INFORME TECNICO DE FISCALIZACION AMBIENTAL

PLAN DE EXPANSION CHILE LT 2X500 KV CARDONES - POLPAICO

DFZ-2018-2144-V-RCA

Figura 9

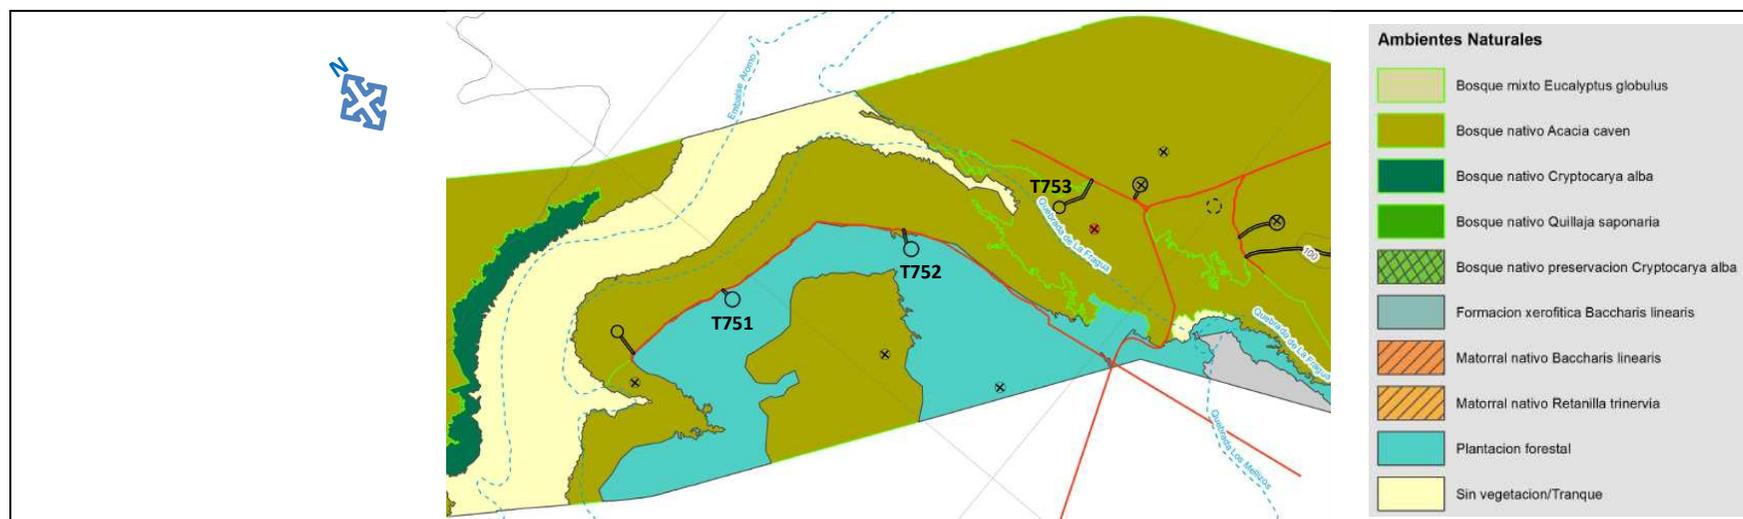
Descripción de medio de prueba: En la imagen se aprecia las unidades de vegetación presentes en el área de proyectada para el emplazamiento de las torres T751, 752 y 753, de acuerdo a la línea de base del medio biótico presentada por la empresa en el marco de la evaluación ambiental del proyecto.

Figura 10

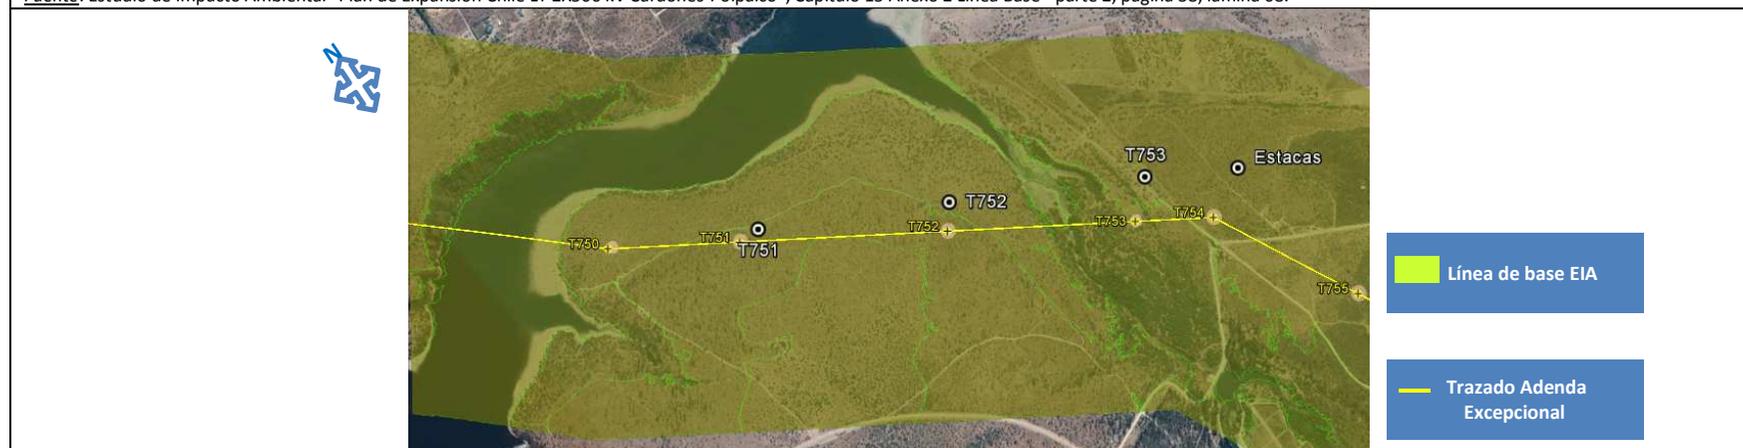
Descripción de medio de prueba: Superposición del área de estudio de 500 metros a cada lado del eje de la línea, considerada como línea de base en el marco de la evaluación ambiental del proyecto (franja color verde claro) con respecto al trazado original de las torres T751, T752 y T753 y a la ubicación en terreno de dichas torres. En la imagen se aprecia que el desplazamiento de las torres en relación a su ubicación autorizada no interviene nuevas componentes ambientales.

Figura 20

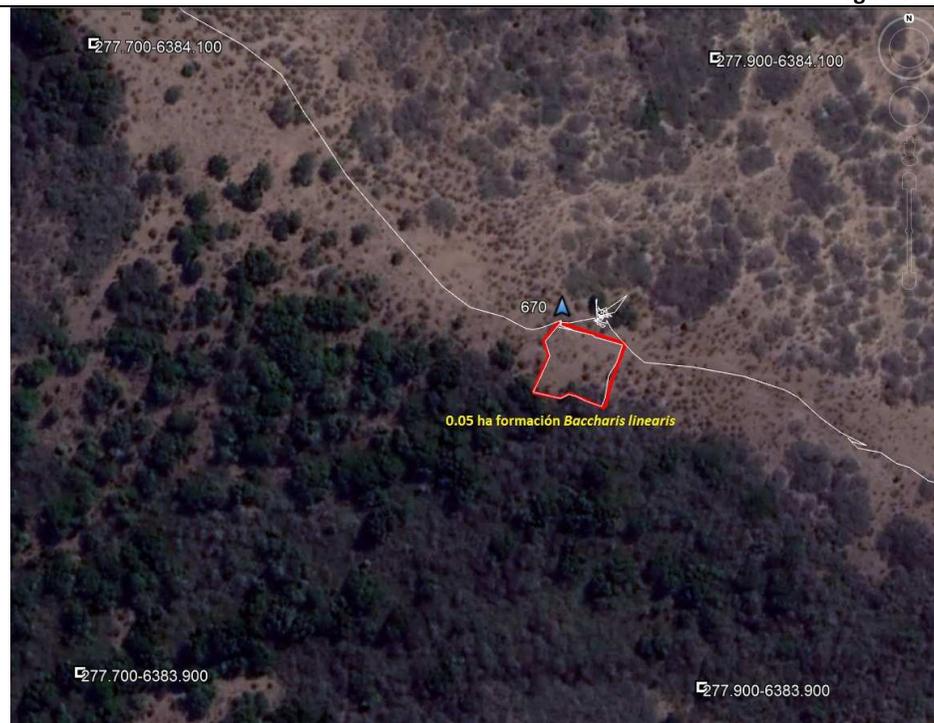
- En el sector correspondiente a la plataforma de la torre T670V se verificó intervención de una superficie de aproximadamente 0,05 [Ha] en el marco de los trabajos de excavación de fundaciones (Fotografía 4). En la superficie vegetacional intervenida se constató presencia mayoritaria de la especie arbustiva *Baccharis linearis* (Romerillo) (Figura 20 y Fotografía 11).

En la imagen se aprecia el área intervenida por los trabajos de excavación de la T670V en donde se constató presencia mayoritaria de la especie *Baccharis linearis*.

Figura 21

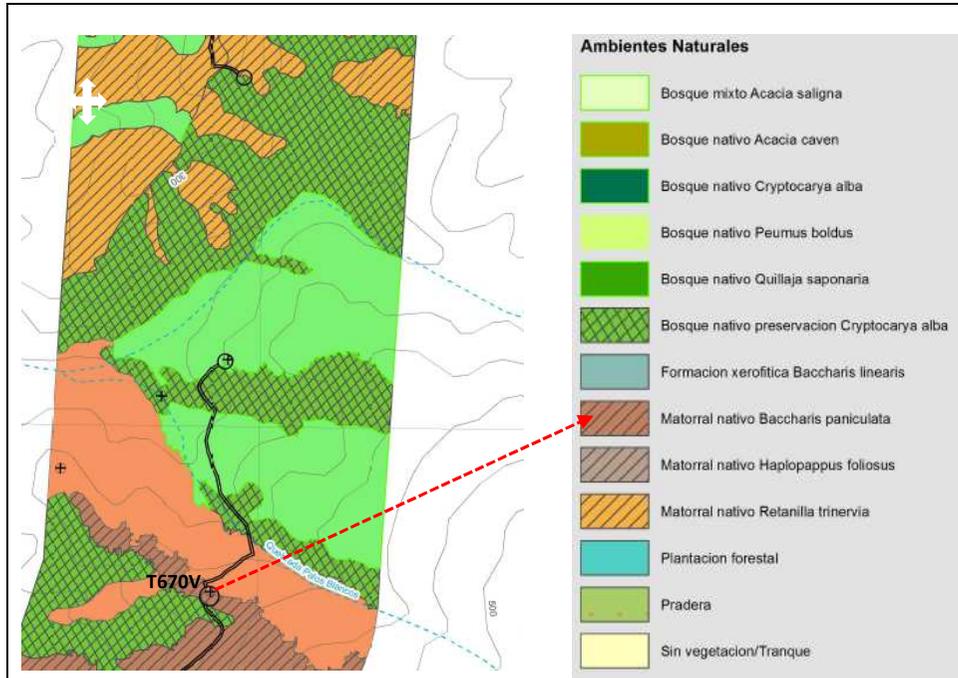
Al respecto, en su Informe de Inspección Ambiental, CONAF señala que de lo observado en terreno y los antecedentes disponibles se detectó inconsistencia dado que la especie mayoritaria en la vegetación constatada en terreno (*Baccharis linearis*) no corresponde a aquella que el Titular informó en la línea de base (matorral nativo *Baccharis paniculata*) ni en los antecedentes de la consulta de pertinencia de la variante Empastada (matorral arborescente de *Retanilla trinervia*) (ver Figuras 21 y 22).

En la imagen se aprecia que la línea de base del EIA del proyecto señala para el sector de la T670 del trazado original la existencia de “Matorral nativo Baccharis paniculata”.
